Planungswettbewerb

Erweiterung der Landesberufsschule
und Unterbringung der Schule für Sozialberufe in Meran

Autonome Provinz Bozen - Südtirol,
Abteilung 11 Hochbau und technischer Dienst

Anerkennung
riconoscimento

Projekt - progetto: 34
Kennzahl - codice autore: 836471

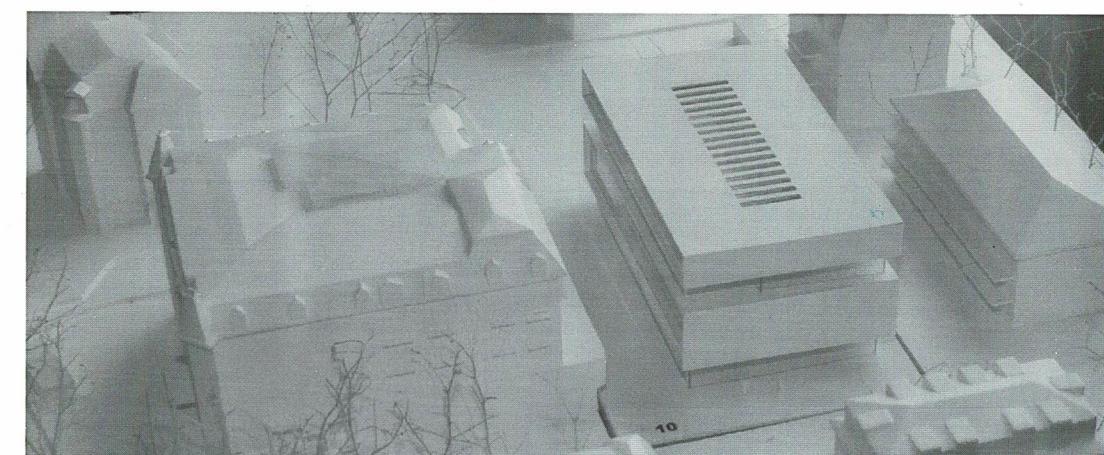
Obwohl das Gebäude eine beachtliche Höhe erreicht, fügt es sich in ein er interessanten Art in den urbanen Kontext ein. Weniger überzeugend ist die Lösung der Ansichten zum Hof gegenüber jener zur Strasse. Die Position und Aufteilung der Innenräume erfolgt korrekt, ebenso die Aufteilung der beiden Schulen. Die große Anzahl der Terrassen und Balkone entspricht nicht den Bedürfnissen eines Schulbetriebes.

Il progetto, pur raggiungendo un'altezza considerevole s'inserisce in modo interessante nel contesto urbano. Meno convincente è la soluzione della facciata sul giardino rispetto alla facciata su strada. La disposizione e distribuzione degli ambienti interni è risolta in modo corretto anche nella suddivisione tra le due scuole. Non risponde a criteri di funzionalità l'ampia dotazione di terrazze e balconi poco idonei all'attività scolastica.
